AUTOR Slovák Daniel (TDS) NÁZEV DODAVATELE JE Group s.r.o.

Reakce na zápis Chytil Radim (Administrátor), ze dne 2.9.2026:

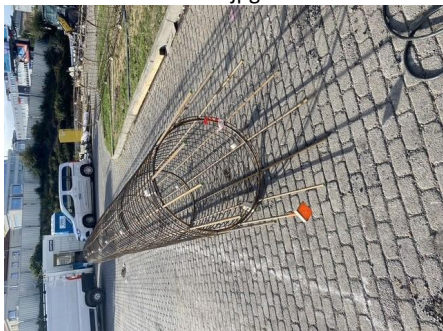
Bylo zkontrolováno provedení výztuže pilot (dosud vyrobených armokošů):

Koš A1 3x, A2 2x, včetně distančních podložek, armokoše možno použít pro provádění pilot. Koše P1 zatím nebyly vyrobeny. Před vlastním osazením do piloty je nutné vždy upravit délku košů P1 a navázat k příslušným košům typu A nebo C
